## Miejski Zakład Usług Komunalnych w Sosnowcu

DZA/1564/2019

Dotyczy	Zapytania ofertowego	powyżej 30 tysięcy EURO
Zamawiający	MIEJSKI ZAKŁAD USŁUG KOMUNALNYCH	41-200 Sosnowiec ul. Plonów 22/1
Przedmiot zamówienia	ZAKUP WRAZ Z DOSTAWĄ: CZTERECH SZTUK FABRYCZNIE NOWYCH SAMOCHODÓW DOSTAWCZYCH 6 MIEJSCOWYCH, Z ZABUDOWĄ TYPU WYWROT, TRZECH SZTUK FABRYCZNIE NOWYCH SAMOCHODÓW DOSTAWCZYCH 6 MIEJSCOWYCH, Z ZABUDOWĄ TYPU WYWROT, FABRYCZNIE NOWEGO SAMOCHODU Z ZABUDOWĄ WARSZTATOWĄ,	ZP 55/2019

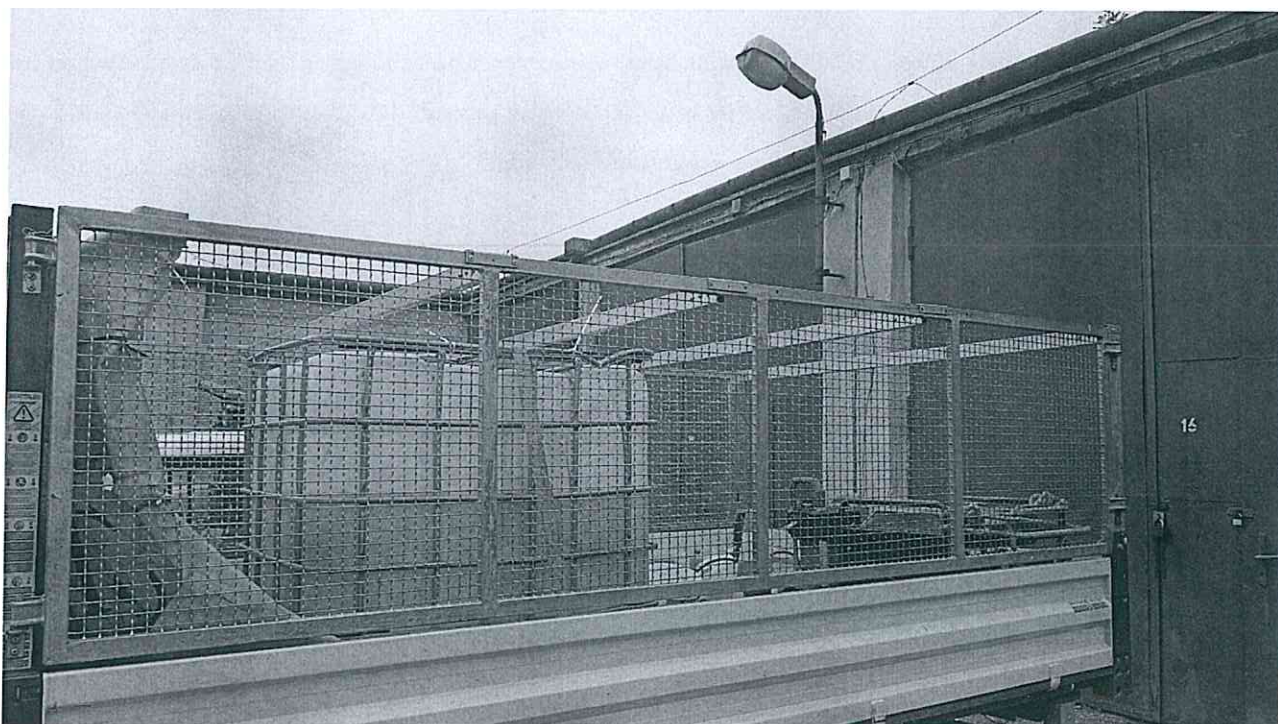
Czy zamawiający może przedstawić zdjęcie/prospekt zabudowy zawierającej 3 siatki stalowe demontowalne ze stelażem do podtrzymania plandeki? Odniesienie do pkt. 36, 37, 38 i 39 opisu przedmiotu zamówienia.

Poniżej zdjęcie:
